SERVICE INFO – INA 0192

Funcționarea mai silențioasă a motorului

Trecerea de la fulia rigidă la o rolă unisens a alternatorului

Producător:	Ford
Modele:	Ranger
Anul de fabricație:	Începând din 2011
Motorizare:	2.2 D, 3.2 D
Nr. identificare piesă:	535 0128 10

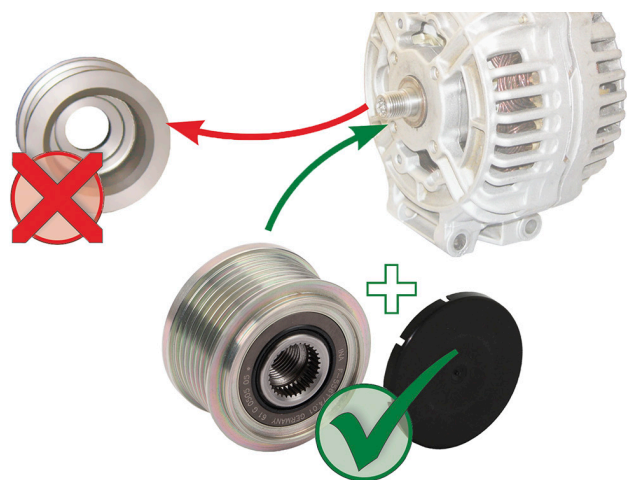
La autovehiculele specificate, un mers neuniform al motorului poate duce la defectarea transmisiei auxiliare față. Fulia rigidă de la alternator constituie frecvent o cauză a acestei defectări.

Producătorul autovehiculelor îmbunătățește deja alternatoarele, înlocuind fulia rigidă cu o fulie de alternator cu cuplaj unidirecțional.

Dacă mai este încă montată o fulie rigidă, aceasta trebuie înlocuită cu fulia de alternator cu cuplaj unidirecțional 535 0128 10. În plus, toate componentele transmisiei auxiliare față trebuie verificate, pentru a fi siguri că acestea funcționează corect și înlocuite, dacă este necesar.
